CAPT No. 204

FECHA: 26 de abril de 2023

Reactivación de Comité Asesor del Planeamiento de la Transmisión - CAPT No. 204 Año 2024

Figura 10. Elementos sobrecargados para el año 2048.

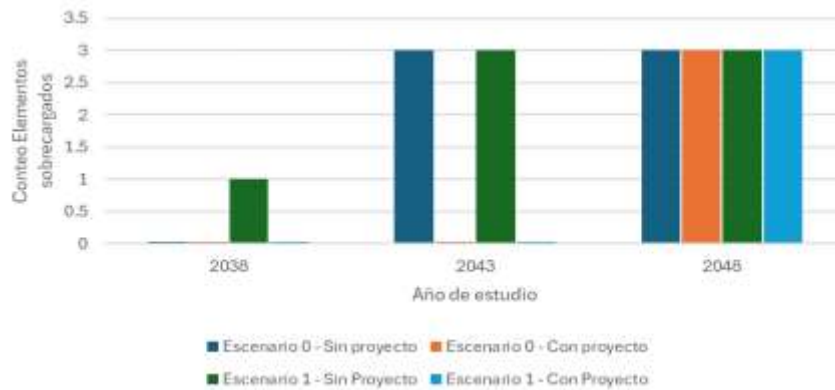
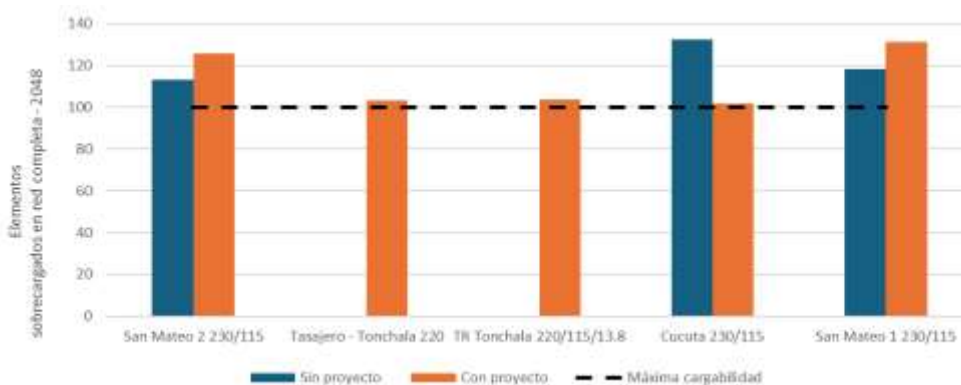
- Se debe revisar la evaluación de la relación B/C y se debe mostrar en más detalle cómo se hizo esta evaluación.
- Se debe ser claro con la FPO del proyecto
- Se debe incluir en qué moneda y en qué año están los costos del proyecto
- Se debe revisar la configuración de la subestación, ya que para este nivel de tensión la configuración típica es interruptor y medio.
- XM solicita celeridad para la aprobación de la obra, por los efectos que puede tener la no realización del proyecto sobre la región de Norte de Santander.
- Se debe evaluar otra alternativa para eliminar la restricción de sobrecarga de la línea Tasajero - Tonchalá 230 kV, ya que no es viable hacer la repotenciación por la antigüedad de la línea y por el impacto que le traería al sistema mientras que se ejecuta la obra, los asistentes sugieren que se evalúe la instalación de FACTS.

Se debe hacer la evaluación técnico-económica de qué alternativa es mejor para eliminar la sobrecarga en el transformador que se presenta en el 2048, estas alternativas son:

- Incrementar la potencia del transformador
- Instalar otro transformador de la misma potencia en paralelo

1. Se van a realizar las correspondientes correcciones de los proyectos Tonchalá y Amanecer de acuerdo con las observaciones realizadas por los miembros del CAPT.
2. Es importante socializar el resumen del mapa de convocatorias actualizado al CAPT.
3. La fortaleza de red para la conexión de 6 Gigavatios de energía renovable al sistema será abordada en la Mesa Técnica Regulatoria.
4. Subir las actas al drive para que los diferentes miembros del comité tengan posibilidad de realizar comentarios a las actas.
5. Se recomienda a la UPME que tanto la Mesa Técnica Regulatoria como el CAPT, las invitaciones sean enviadas con anticipación para que las personas involucradas tengan tiempo de agendar y si es presencial los vuelos puedan ser comprados con tiempo.

Figura 15. Análisis de cargabilidad red completa.

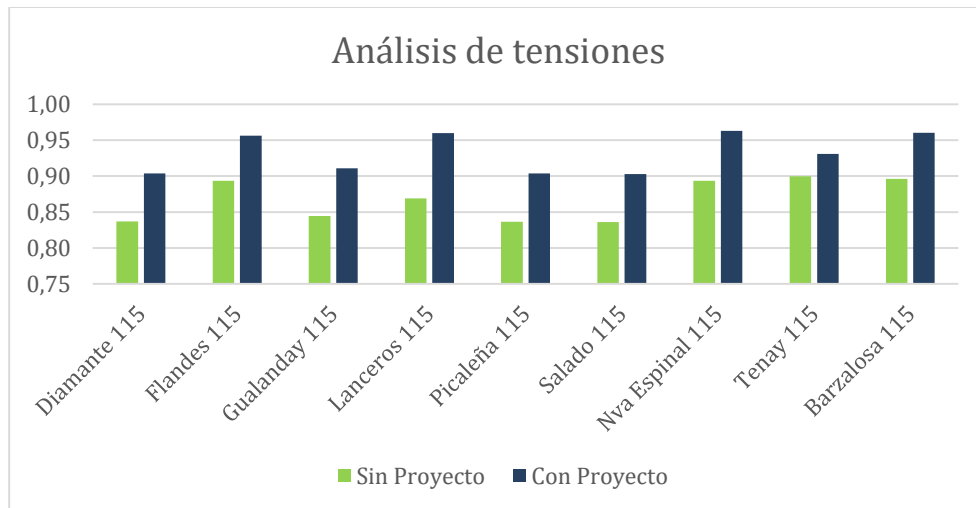
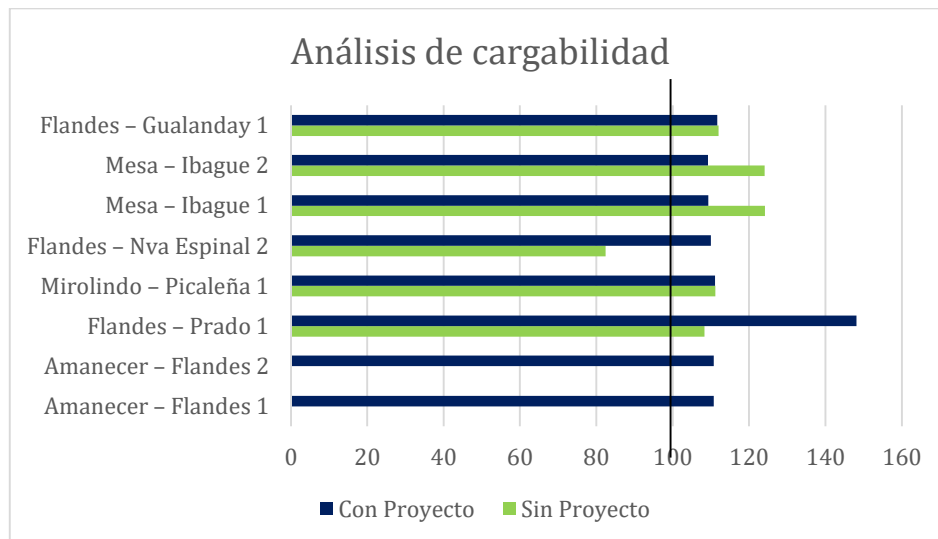
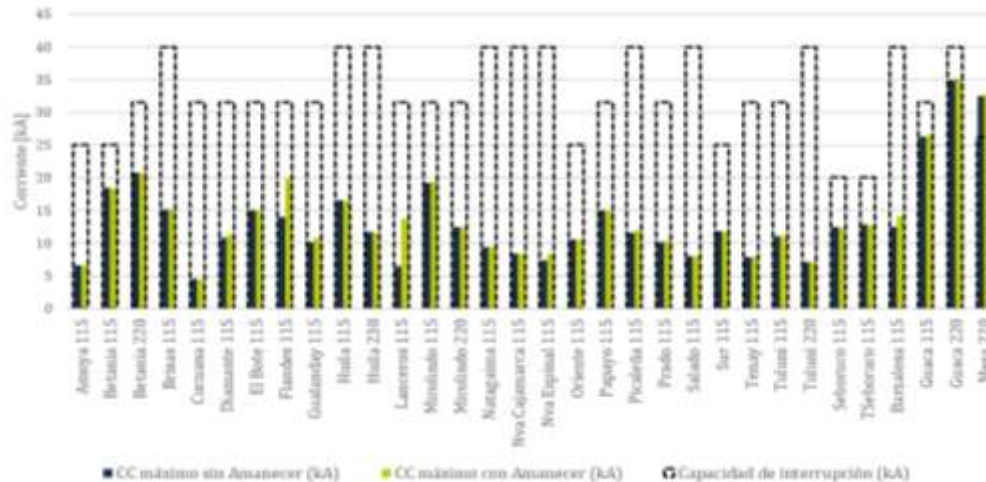
Intervención CELSIA: ¿Las líneas Mirolindo – Gualanday y Lanceros - Flandes fueron tenidas en cuenta en el análisis realizado? **RTA UPME:** no, la Unidad está dando prioridad a otras obras más grandes con mayores beneficios.

Intervención XM: En lo referente a los nuevos enlaces Flandes – Amanecer 115kV, estos al ser nuevos debería definirse los criterios respectivos para que estos no tengan una cargabilidad superior al 50%, tomando como ejemplo el proceder del CND. Igualmente, XM,

manifiesta los beneficios que tendría la ejecución de obras en 500 kV que mejoren los flujos entre Huila y Caquetá, desde el área suroccidental.

Intervención ENEL: Con base en los resultados, se están trasladando todos los flujos a dos puntos embudo, como son La Guaca 115 y las dos líneas Colegio – La Guaca, lo que hace quedar corto al proyecto en cuanto a holgura. También menciona algunas propuestas en 500 kV, anteriormente tratadas con la UPME, que ayudarían a resolver el problema de alta generación en la zona.

Intervención ENLAZA: Se hace necesario que la UPME realice análisis un poco más detallados de las propuestas hechas, que faciliten la toma de decisiones, igualmente, hace claridad sobre las dificultades sociales que conlleva la ejecución de las obras propuestas en el área de influencia del proyecto presentado, razón por la cual si es muy importante tener en cuenta la opción de una conexión en 500 kV preferiblemente. También solicita mayor claridad en lo referente al año de entrada en operación de los proyectos y el año base de los costos y beneficios del análisis económico.

Posterior a esto, y con base en los resultados, la UPME presenta 5 propuestas adicionales para la conexión a la SE Amanecer. La Guaca 220 kV, Paraíso 220 kV, Seccionar Nueva Esperanza – San Mateo, Seccionar Nueva Esperanza – Paraíso y Seccionar La Mesa – Mirolindo.

Se programarán reuniones internas con los operadores de red Celsia Colombia y Enel-Codensa, con el objetivo de analizar la mejor alternativa de conexión de la SE Amanecer 230 kV o si es el caso 500 kV, beneficiando la zona oriental y suroccidental del país.
